MRAe

NORMANDIE

**Avis délibéré
Création d'une centrale photovoltaïque au sol
sur la commune de Vernon (27)**

N° MRAe 2022-4629

Figure 3: Synthèse des enjeux écologiques (source : p. 144 de l'étude d'impact)

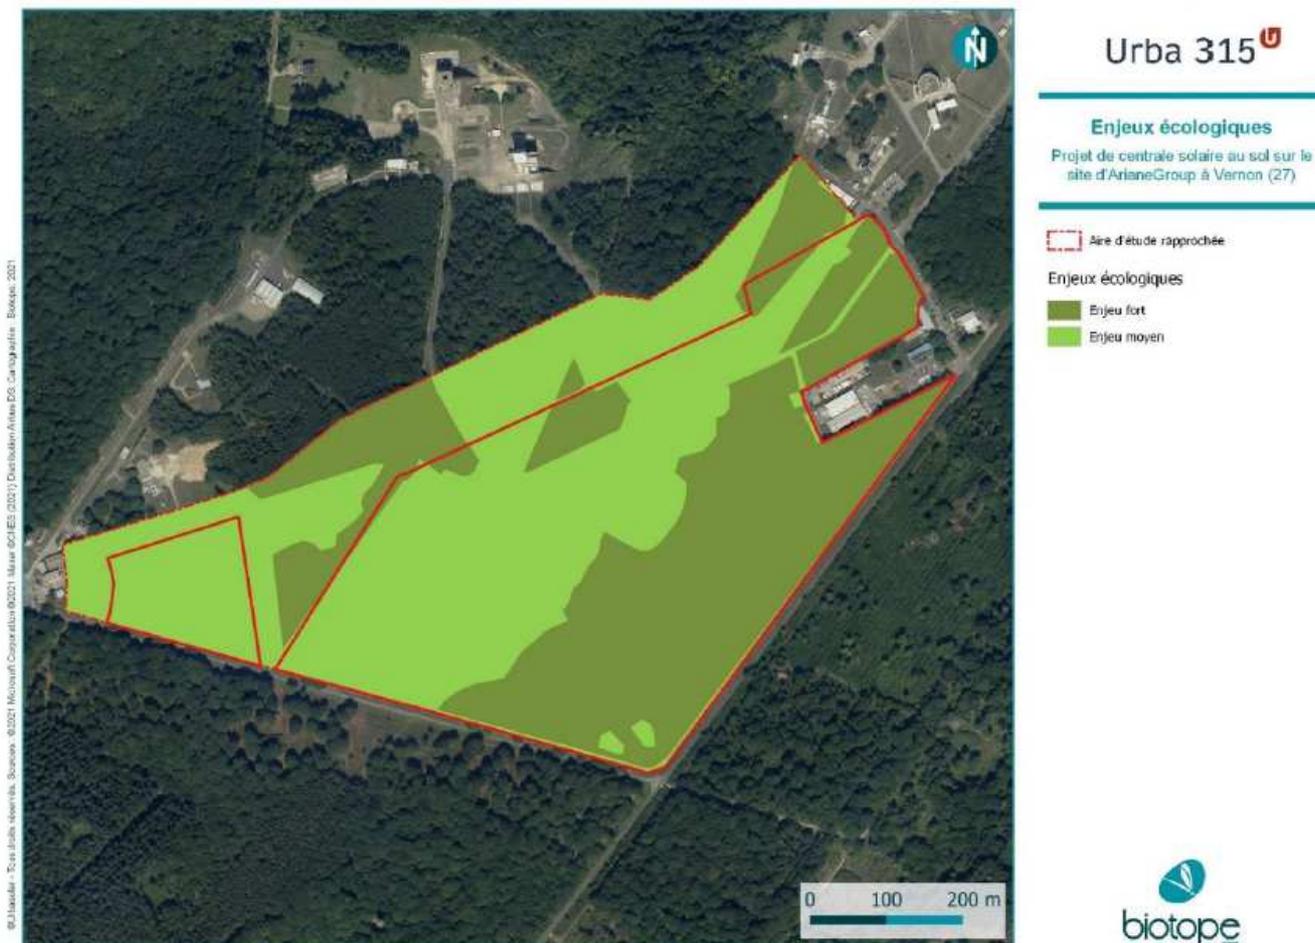
Le maître d'ouvrage synthétise aux pages 141 et 142 de l'étude d'impact l'ensemble des fonctionnalités des milieux de l'aire d'étude rapprochée (cycle biologique complet de la majorité des espèces d'insectes, de reptiles et d'oiseaux nicheurs observées, zone d'alimentation, d'hivernage, d'estivage, de transit, etc.). Les enjeux écologiques sont synthétisés aux pages 143 et 144. Le maître d'ouvrage attribue un enjeu fort aux boisements de chêne et un enjeu moyen au reste de l'aire d'étude rapprochée (dont boisements de bouleaux). L'ensemble des espaces boisés ainsi que les surfaces minérales (parkings, dalle béton, etc.) faisant partie de l'habitat d'espèces protégées (amphibiens et reptiles), les niveaux d'enjeu et impacts associés doivent être reconsidérés.

L'autorité environnementale recommande de reconsidérer les niveaux d'enjeux attribués à l'ensemble des espaces boisés et aux espaces artificialisés constituant l'habitat de reptiles et d'amphibiens protégés, sans se limiter aux boisements de chêne, et de réévaluer les impacts du projet sur ces habitats.

Sur la carte résumant les impacts résiduels notables (p. 283 de l'étude d'impact), il est indiqué à propos d'une zone complémentaire de 2,5 ha au sud-ouest de l'aire d'étude rapprochée qu'aucun inventaire n'avait été, courant 2022, réalisé pour les amphibiens et l'avifaune. Une bergeronnette des ruisseaux est pourtant localisée dans cette zone sur la carte présentée à la page 125. L'absence d'inventaires sur les amphibiens sur le secteur ouest d'1,12 hectare est quant à elle confirmée à la page 242.

L'autorité environnementale recommande de compléter l'inventaire des amphibiens potentiellement présents sur le secteur ouest du projet et de confirmer que l'inventaire de l'avifaune a bien été intégralement réalisé sur ce même secteur. Elle recommande également d'actualiser et de compléter en conséquence l'analyse des enjeux et des impacts potentiels du projet.
